项目名称: 华电文水 100MW 光伏发电项目
建设单位(盖章): 华电文水新能源有限公司
编制日期: 2023 年 10 月

关于华电文水 100MW 光伏发电项目环境影响报告表
(报批版)的修改说明

本项目技术审查会专家意见修改说明一览表

华电文水 100MW 光伏发电项目 环境影响报告表技术审查意见

升压站总平面及竖向布置图
N2019-Z0103-01

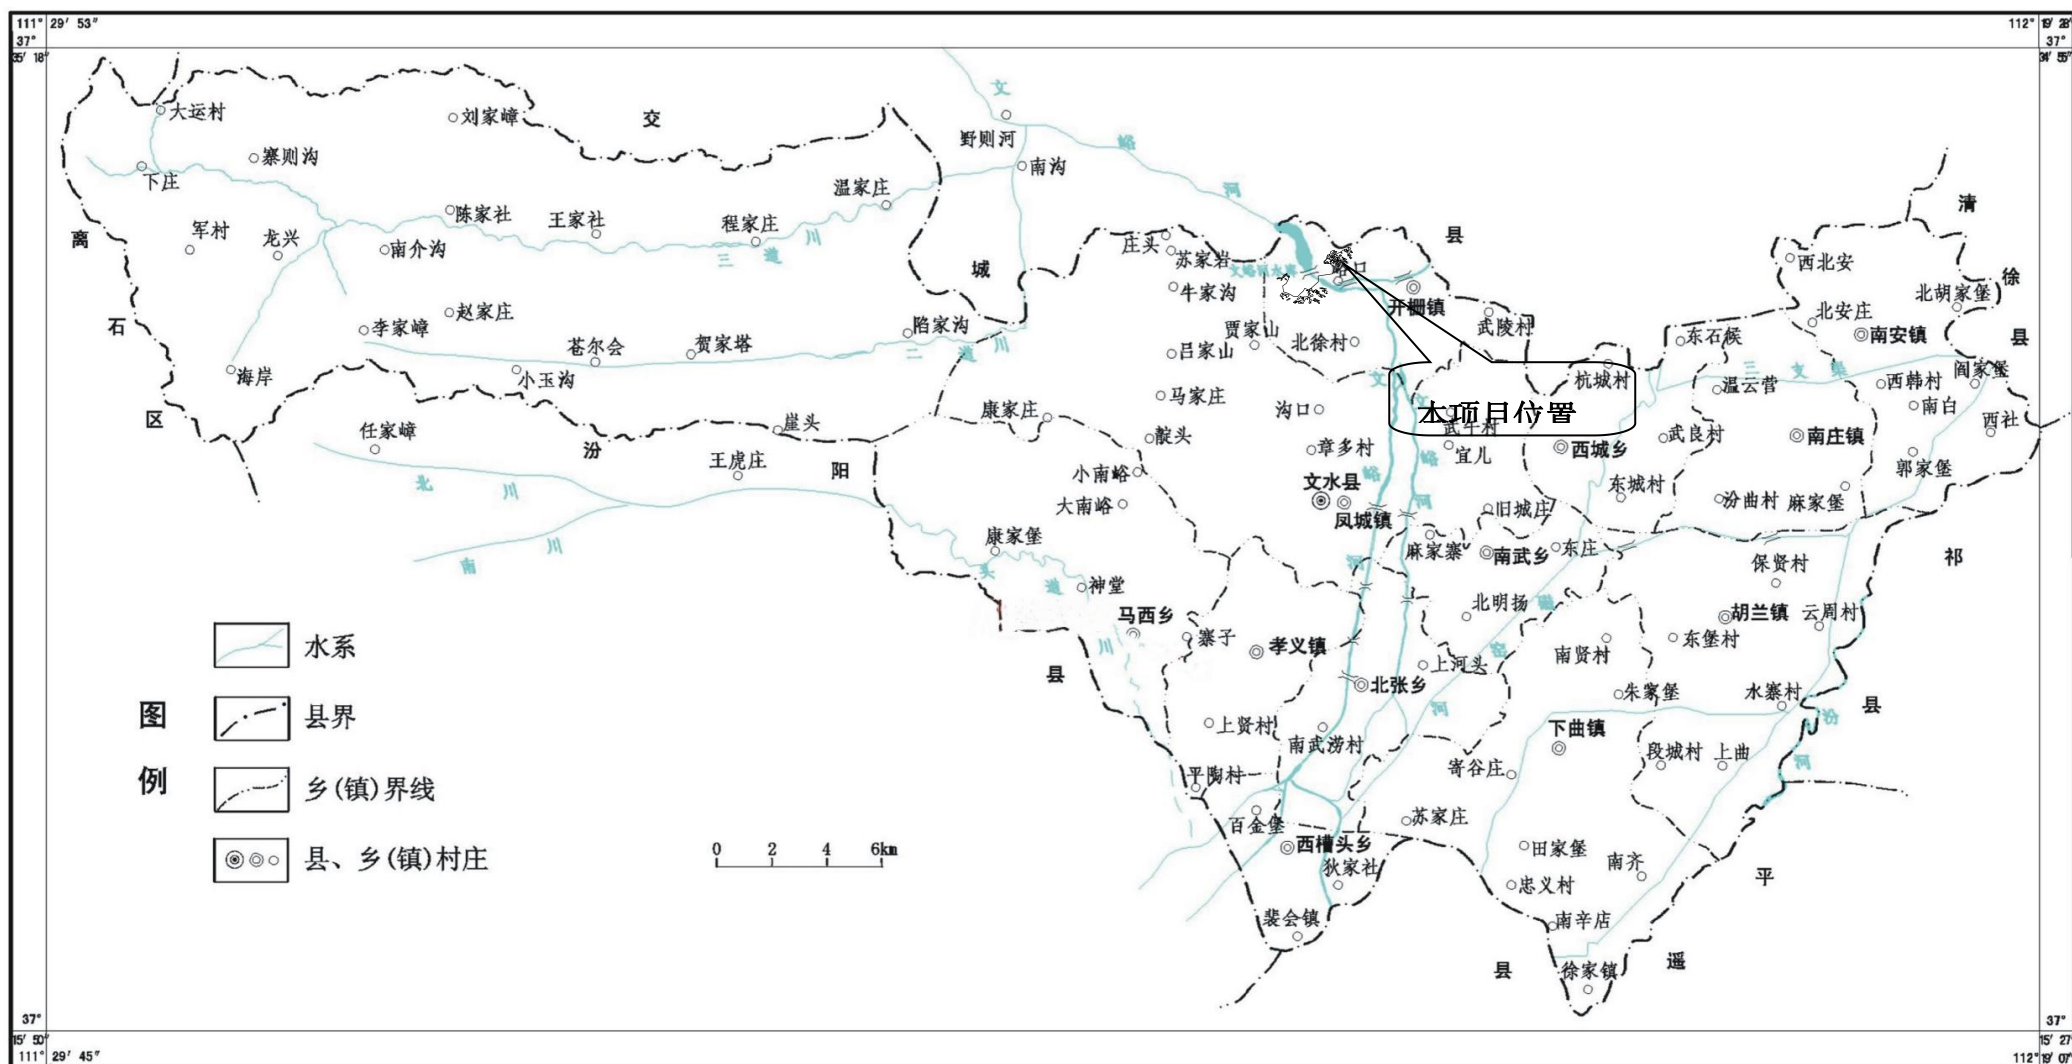
2、细化项目主要建设内容及组成表，细化道路工程（明确利用、改造及新建道路的技术参数）、细化集电线路工程。核实并完善项目占地情况一览表，细化临时占地、永久占地面积、占地性质和类型。补充升压站用地的土地预审批复和选址意见书。规范光伏场区总平面布置图（标出40个箱变、进场及检修道路、集电线路等的位置）及升压站平面布置图。
